Annexe Observations déposées par la Société LAMOTTE le 20/01/2025 pour l'Enquête publique pour l'élaboration du PLU LAMBALLE-ARMOR:

Schéma d'Orientation de l'OAP :

Schéma d'orientation

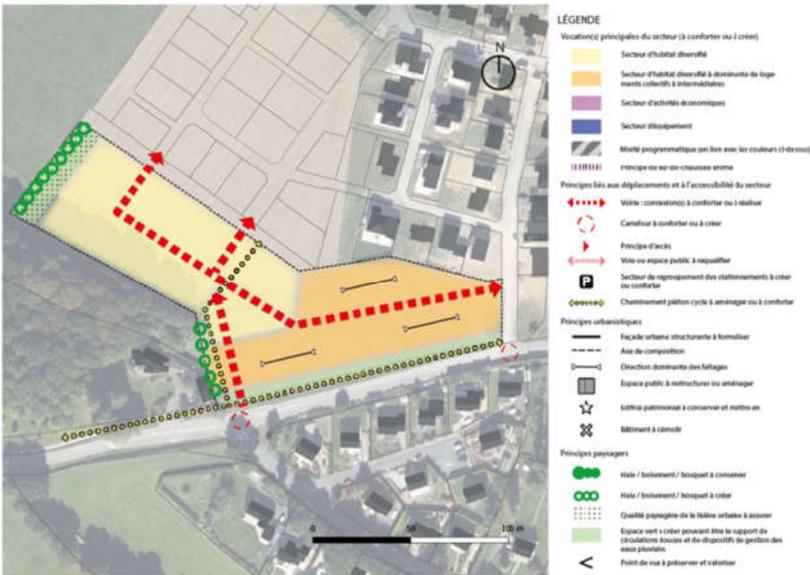
Nous souhaiterions proposer une adaptation du schéma de la présente OAP afin de permettre par les formes urbaines mentionnées (logements collectif/intermédiaire) de garantir une structuration de l'avenue des Potiers mais en arrière-plan d'être en secteur d'habitat diversifié afin de tenir compte des habitations existantes de la 1^{ère} tranche (vis-à-vis , apport solaire,...).

→ Proposition d'adaptation :
